PROVINCIA AUTONOMA DI TRENTO
COMUNE DI BESENELLO

**COMPLETAMENTO AUTOSTRADA VALDASTICO
A31 NORD**
Procedura di V.IA. e di localizzazione e verifica preventiva
dell'interesse archeologico
artt. 165 e 95 del D.Lgs 163/2006 e s.m.i.

OSSERVAZIONI AL PROGETTO PRELIMINARE

Fig. 1 PUP -Tavola dell'Inquadramento strutturale.

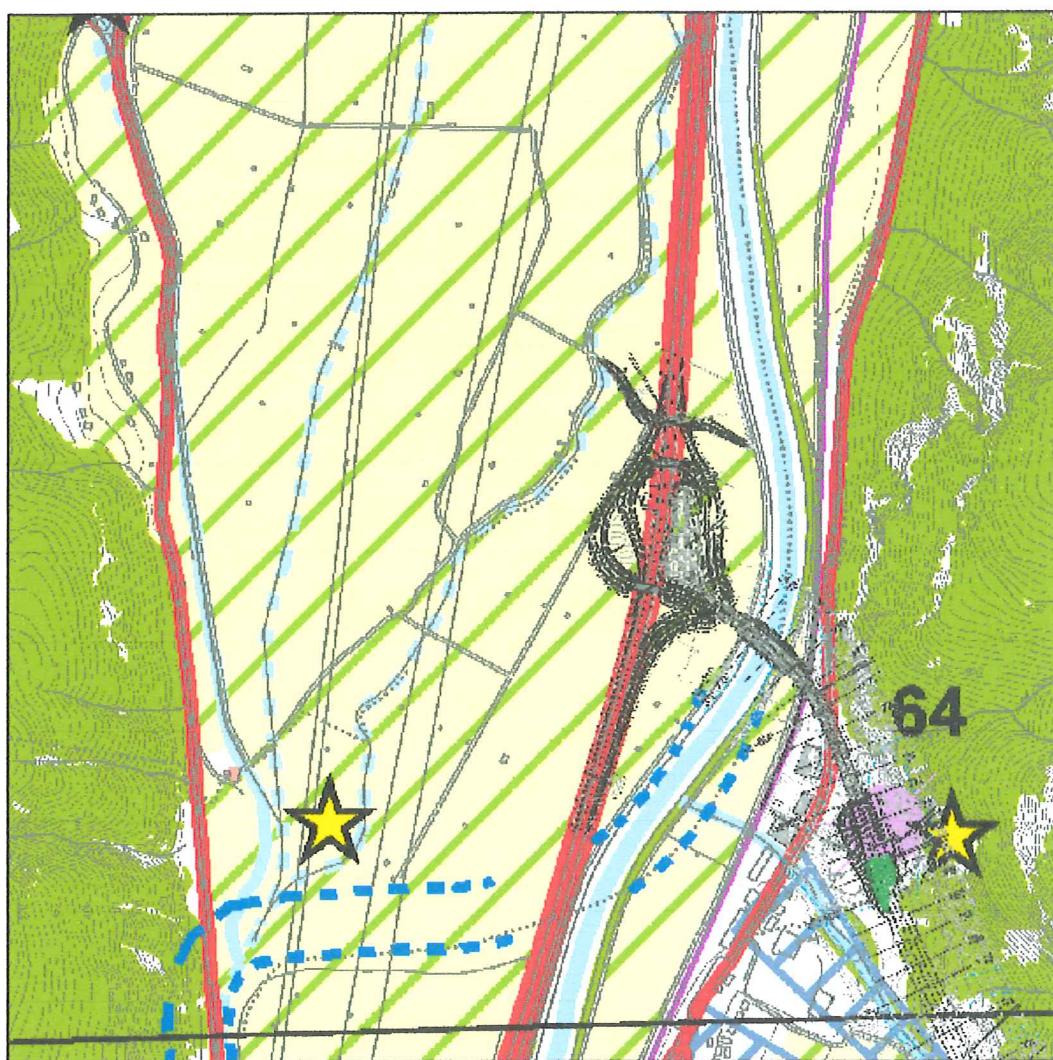
Nel caso specifico è riportato l'elemento geomorfologico costituito dalla grotta n.64 (Antro ai Murazzi), cui corrisponde anche un importante sito archeologico, e la stazione mesolitica detta "Bus de la Vecia", contrassegnata con una stella di colore giallo.

Viene omessa la segnalazione di interferenza con l'invariante n.64 (Antro ai Murazzi) e l'area di interesse archeologico (Bus de la Vecia).

In realtà, i beni archeologici riportati dal PUP, carta dell'inquadramento strutturale, ed inseriti nell'elenco delle invarianti "grotte n. 64" (si tratta dell'Antro ai Murazzi, che ha valenza anche come elemento geologico-geomorfologico), sono vincolati appunto come invarianti.

Fig. 3 PGUAP – Carta della pericolosità idrogeologica.
In azzurro le aree a rischio di esondazione, in arancione le aree a moderata pericolosità geologica ed in rosso le aree ad elevata pericolosità geologica.

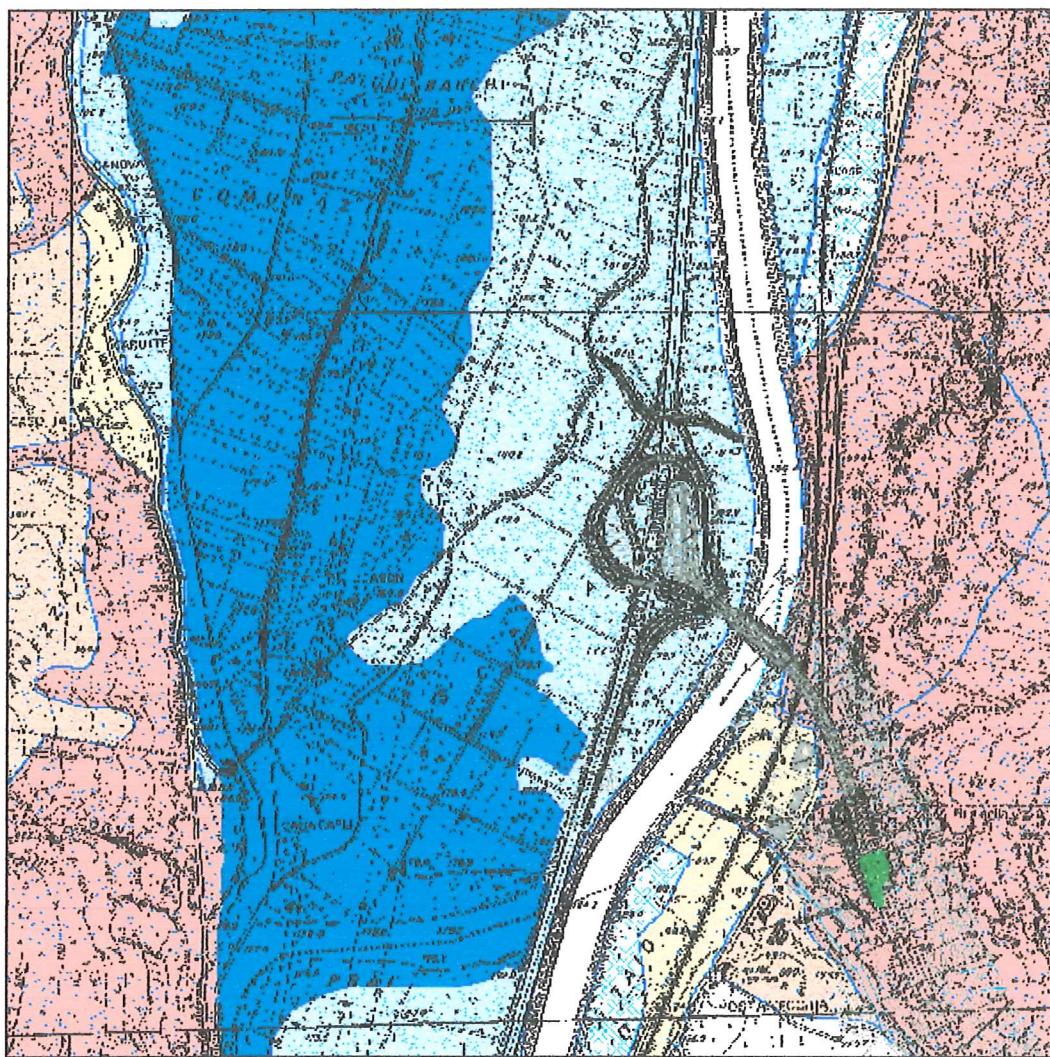
Nella piana di bonifica fluviale, lo svincolo prevede la realizzazione di una collina artificiale con rilevati a sostegno delle rampe di decelerazione alti quasi una ventina di metri rispetto al piano di campagna, senza la previsione di alcun intervento compensativo.

Questa area è classificata dal PGUAP come "ambito fluviale di interesse idraulico", cioè "aree nelle quali assume un ruolo preminente la possibilità di espansione dei corsi d'acqua e quindi d'invaso delle piene" (art. 32 PGUAP). Tali aree sono tutelate in quanto casse di laminazione naturale a tutela delle aree insediate poste a valle. In tali aree, interventi che determinano l'aggravamento delle condizioni di pericolo nei territori posti a valle, anche al di fuori del territorio provinciale, non sono consentiti.

Le opere d'arte di progetto – ponte sul fiume e viadotto Adige in rilevato – insistono in parte in aree a rischio elevato R3 e in parte in aree di massimo rischio R4, per le quali è esclusa qualsiasi trasformazione urbanistica o edilizia ad eccezione delle opere inerenti la difesa ed il consolidamento del suolo o del sottosuolo.

Viene omessa la segnalazione di interferenza con le aree R4 e R3 del PGUAP-carta del rischio e viene prevista la realizzazione di manufatti infrastrutturali (rilevato + viadotto Adige) in area inedificabile, senza opere di difesa.

Da questi piani invece si rileva che il viadotto insiste in parte in area R4, cioè di massimo rischio, e in parte su area R3, cioè di rischio elevato. Inoltre la presenza del viadotto porterebbe ad un innalzamento del rischio a livello massimo esteso a tutta l'area (R4), per effetto stesso dell'alta frequentazione.

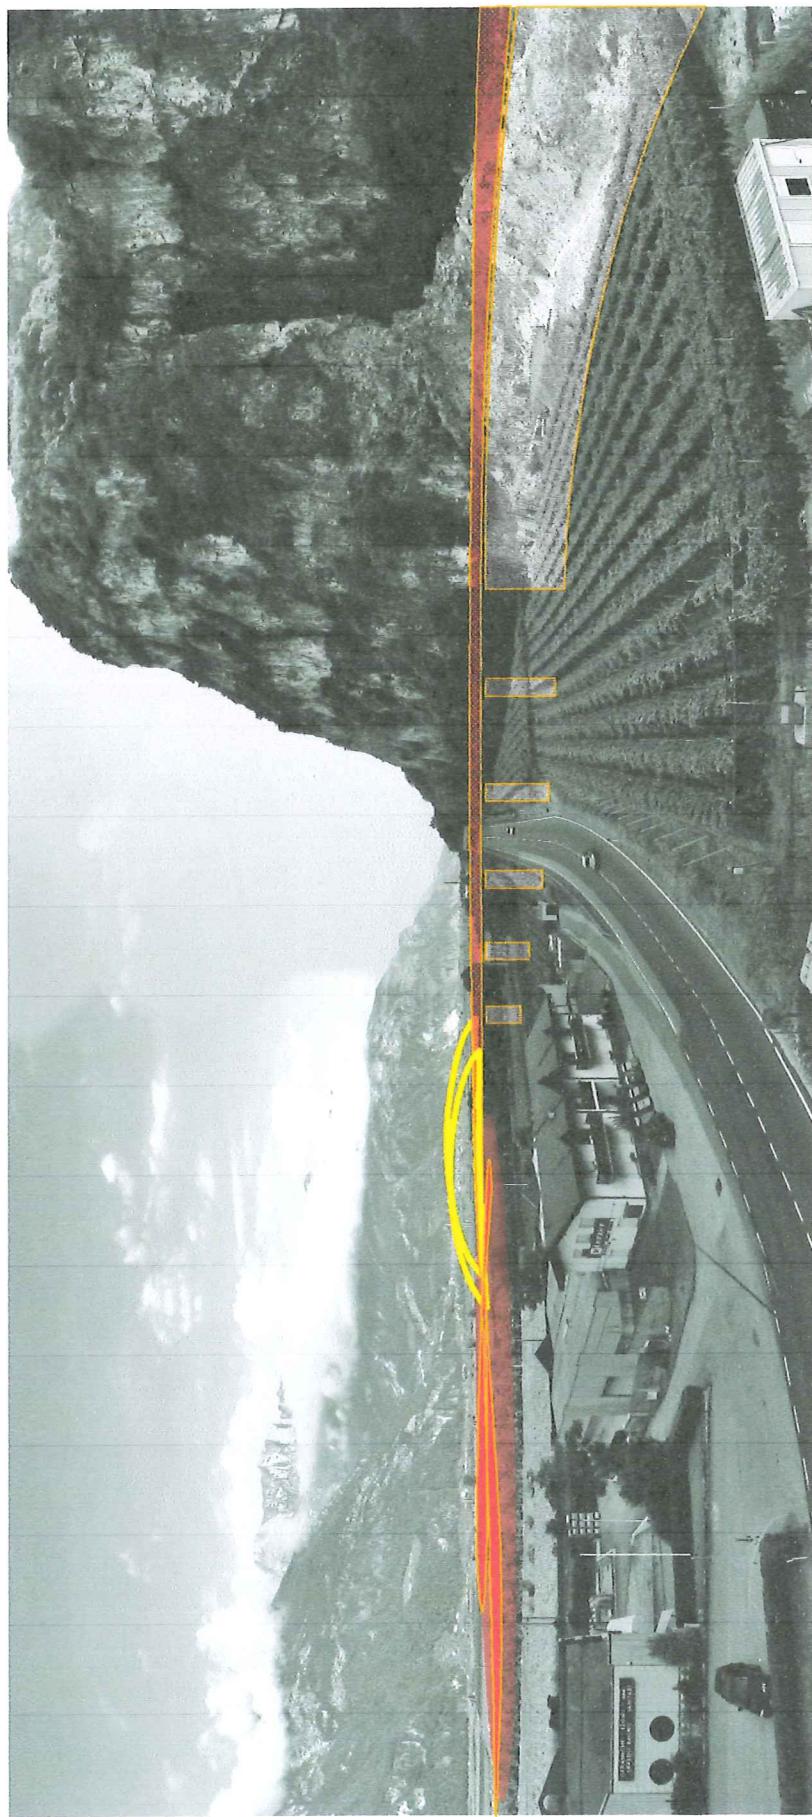
L'imponenza dei manufatti che il progetto prevede di realizzare per risolvere questa interferenza, comporta un impatto non mitigabile sia dal punto di vista visivo che dal punto di vista del valore paesaggistico complessivo. Questo valore risulta gravemente compromesso nella sua integrità, intesa come continuità fisica e come leggibilità formale.

Il viadotto, il ponte sull'Adige e lo svincolo di raccordo autostradale - tutti di dimensioni inusitate rispetto al contesto circostante - si oppongono alla morfologia naturale del suolo e prevedono interventi ingenti per adattarla alla loro presenza, al punto di snaturare la conformazione stessa dei luoghi con risultati paesaggisticamente inaccettabili.
